Untersuchungsbericht

Bundesanstalt für Verkehr
Sicherheitsuntersuchungsstelle des Bundes
GZ: BMVIT-795.372-IV/BAV/UUB/SCH/2016

**Zusammenprall Z 3200 mit LKW
auf EK km 11,780
zwischen Bf Sattledt und Hst Unterhart
am 05. Juli 2016**

Abbildung 3: Lageskizze Bf Sattledt (Quelle ÖBB)

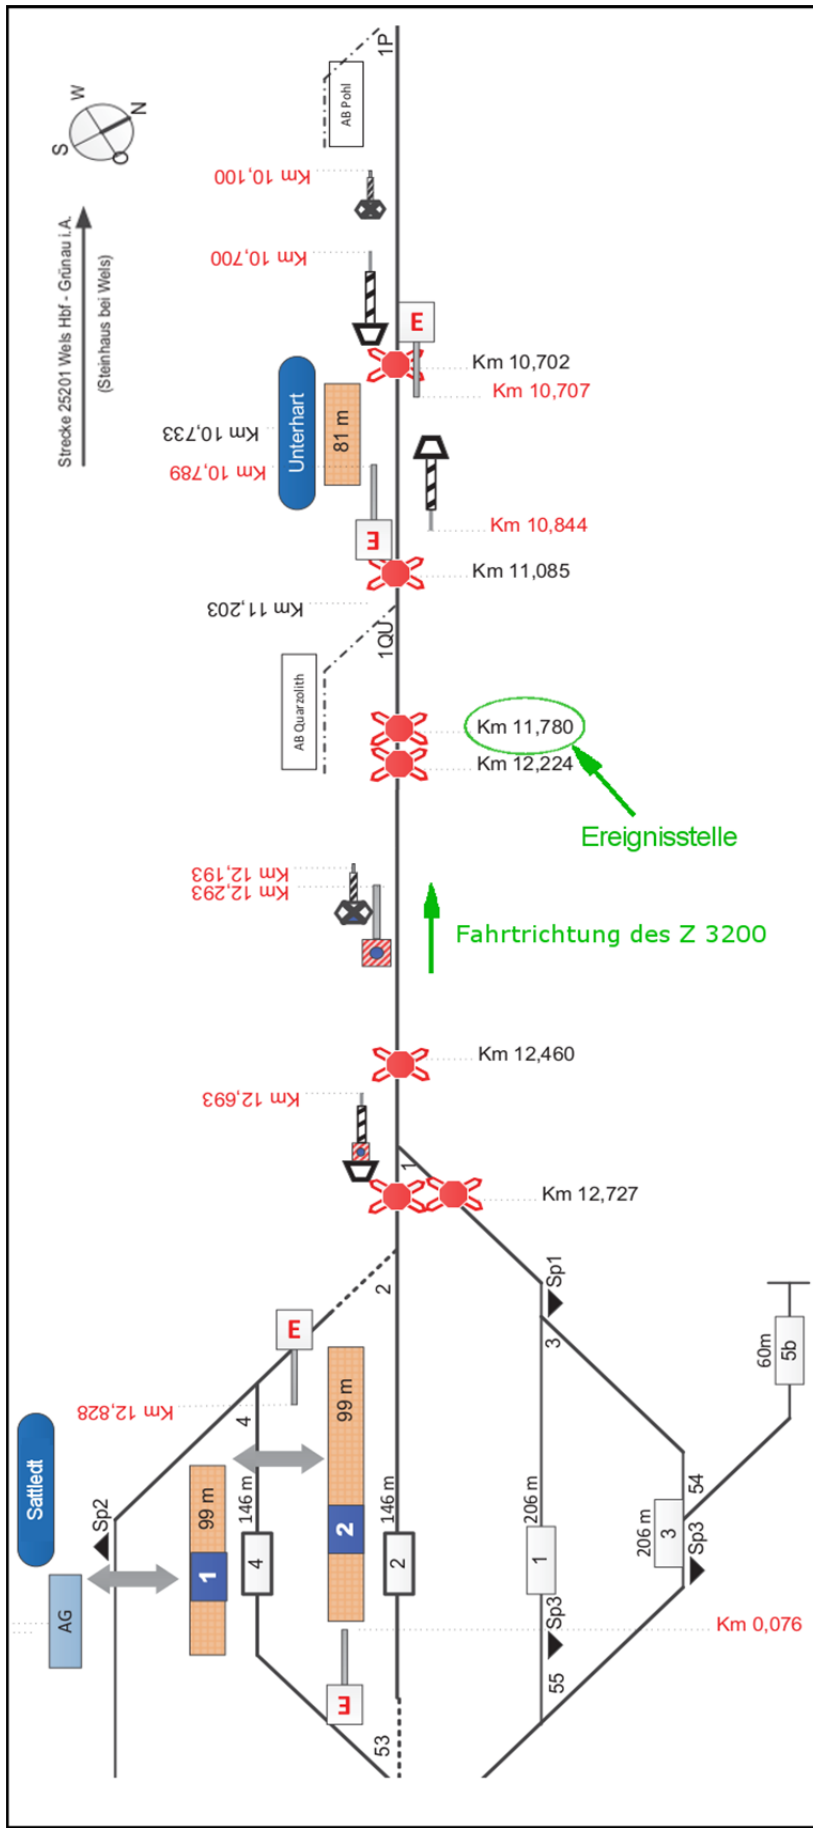
Zum besseren Verständnis wäre es hilfreich, in Abbildung 3, die Fahrtrichtung des Z 3200 darzustellen.

Anmerkung SUB: eingearbeitet
